改善箇所説明図

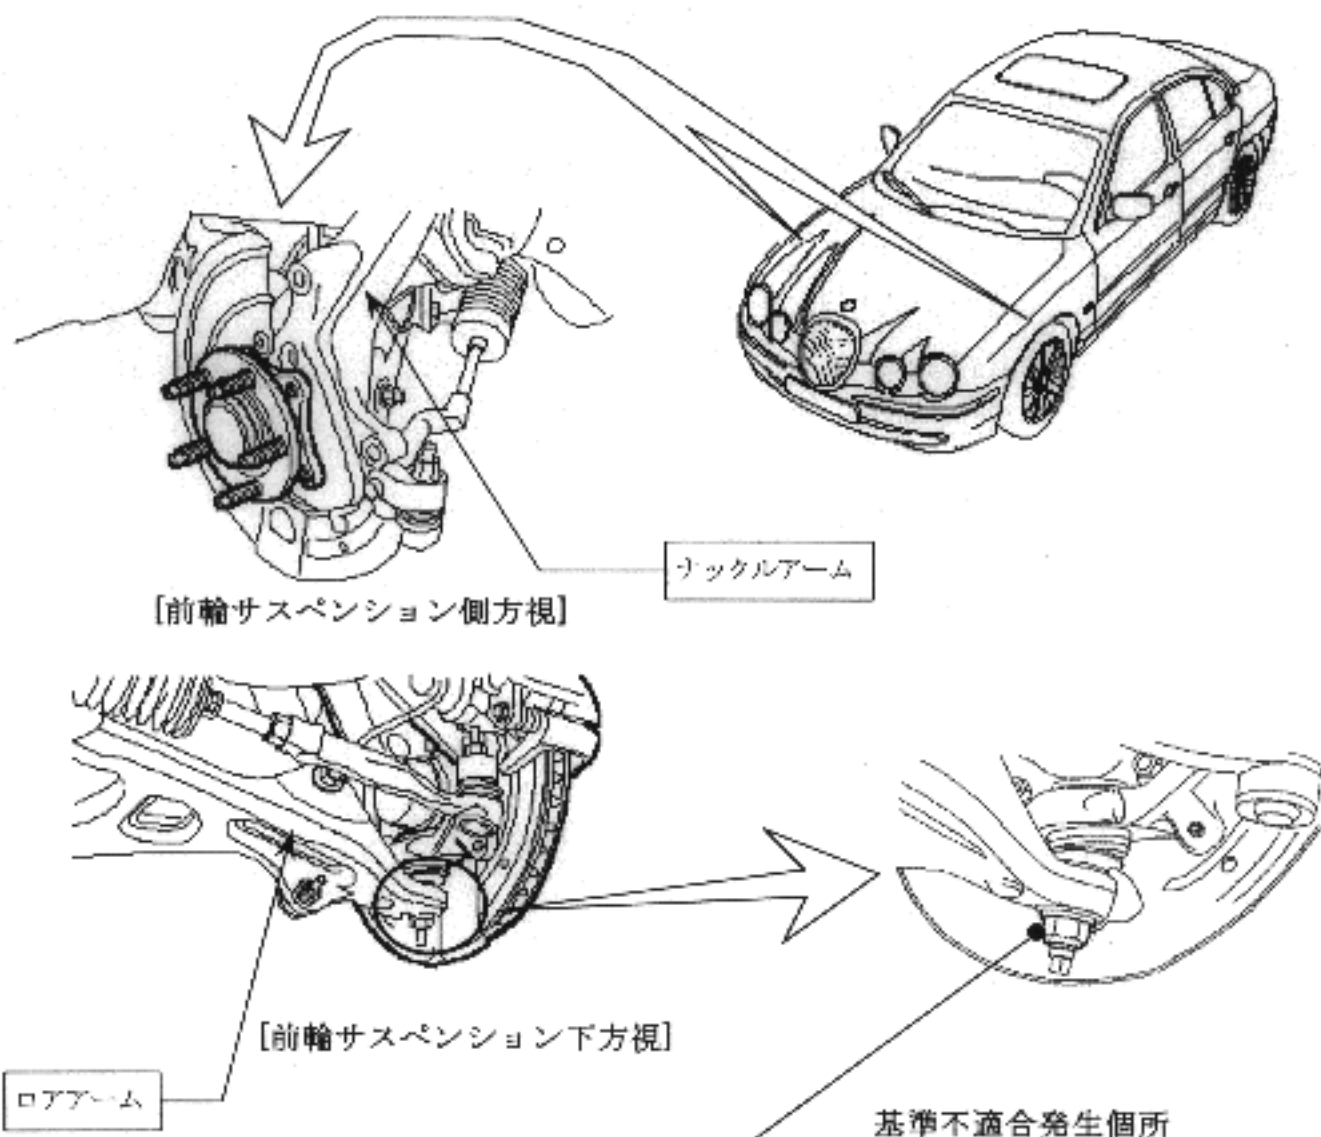
緩衝装置の前輪用ロアアームとナックルアームを連結しているボールジョイントの取付けナットに締め付け不足のものがあり、そのままの状態で使用を続けると、ボールジョイントの支持部が破損し、最悪の場合、ボールジョイントが外れ正常な走行ができなくなるおそれがある。

全車両、ボールジョイントの締結状態を点検し、当該支持部が損傷しているものは新品と交換する。

ボールジョイントのスタッド部分に白ペイントを塗布する。
